Znak sprawy: KMR/69/2018

dot. kontroli poprawności oznakowania przebudowanego ciągu pieszo-rowerowego
w ramach budowy budynku hotelowego przy ul. Monte Cassino

Rys. 5.2.9.1. Znak P-23

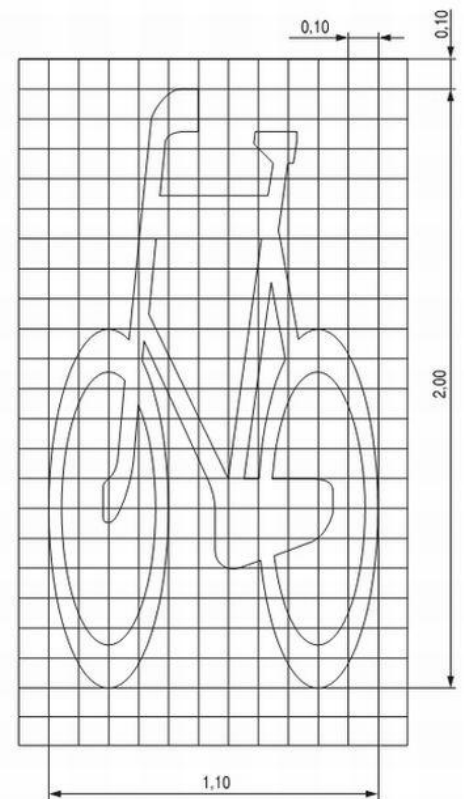
1. Zastosowane oznakowanie poziome P-23 „rower” stosowane w celu oznaczenia drogi lub wydzielonego pasa jezdni przeznaczonych tylko dla rowerów nie spełnia wymogów ww. rozporządzenia ani dla znaku krótkiego (mini) – wymiary 0,715x1,3 m, ani dla znaku długiego – wymiary 1,1x2,0 m.
2. Zwracamy również uwagę na brak montażu znaków pionowych C-13/16, w jednoznaczny sposób wskazujący, która część ciągu pieszo-rowerowego przeznaczona jest dla kierujących rowerem, a która dla pieszych. Zarówno w kierunku ul. Dębowej jak i w kierunku al. Marii Konopnickiej. Sam kolor nawierzchni ddr (czerwony) bez znaków pionowych jest nie do zaakceptowania przy nowo powstających inwestycjach z infrastrukturą rowerową.
